Dotyczy: Odpowiedzi Farmy Wiatrowej Jeżewo sp. z o.o. z dn. 17 maja 2016 r oraz odpowiedzi firmy Lemitor  
Ochrona środowiska z dn. 09.05.2016 r. nr B-2015-05/007

W odniesieniu do pism firmy LEMITOR i inwestora Farmy Wiatrowej Jeżewo sp. z o.o.  
Zakład Akustyki Środowiska IOŚ – PIB przedstawia odpowiedzi odnośnie poruszonych  
kwestii:

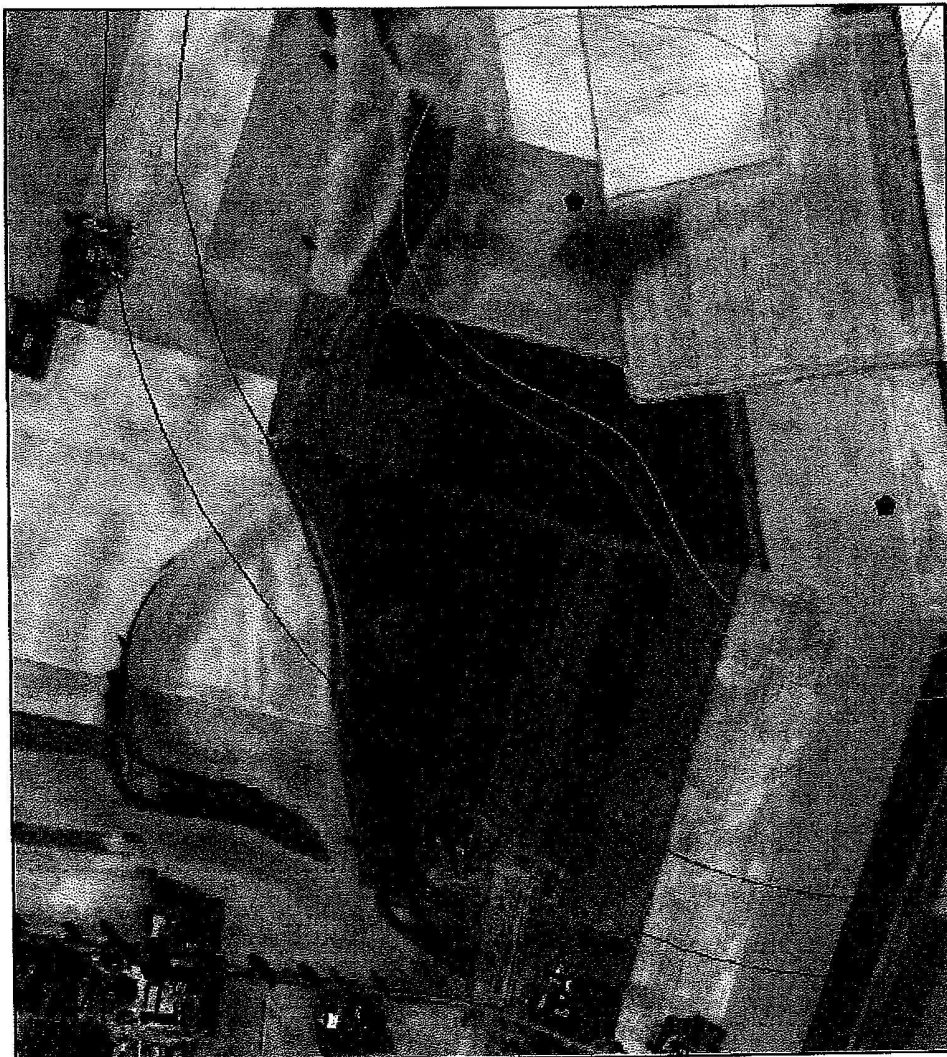
2. Przedstawione przez firmę LEMITOR wyjaśnienia dotyczące poziomu mocy akustycznej turbiny wiatrowej ENERCON E-53 są zadawalające.
3. Po zweryfikowaniu błędnej lokalizacji turbiny EW13 obliczono<sup>1</sup> zasięgi hałasu wokół farmy wiatrowej Jeżewo. Ponowne wrywkowe sprawdzenie wskazuje również na nadal występujące zaniżenie zasięgu poziomu dźwięku. Ilustruje to poniższy rysunek:
